Rekonstrukce a drobné stavební úpravy objektu Údolní 19 - Vysvětlení zadávací dokumentace č. 04

Vysoké učení technické v Brně, se sídlem Antonínská 548/1, 601 90 Brno, IČ 00216305, jakožto veřejný zadavatel výše uvedené veřejné zakázky obdržel dne 12. 2. 2020 dotazy k položkám 33 – 35, 41 a 105 výkazu.

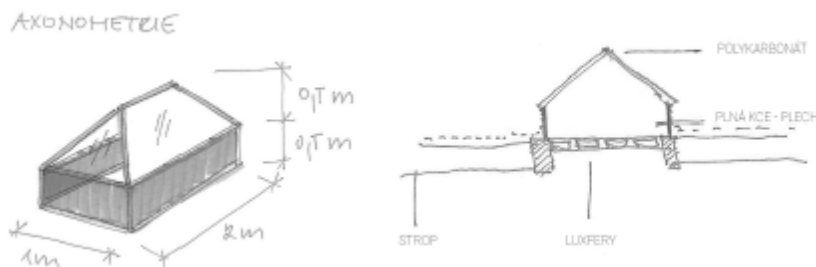
Dotaz č. 3

Chtěli bychom požádat o bližší specifikaci (výkres) této k-ce.

41 K 767000206	D+M Z06 kovové kce nad světlíky, výpň polykarbonát, vč. kotvení
	a povrchové úpravy (dle PD)
	ks 7,000

Odpověď zadavatele:

- systémové kovové konstrukce světlíků na luxferami (viz. schéma)
- vrchní část světlíku: čiré, bez čočky
- dolní, boční díly světlíku: plné / neprůhledné, kovové
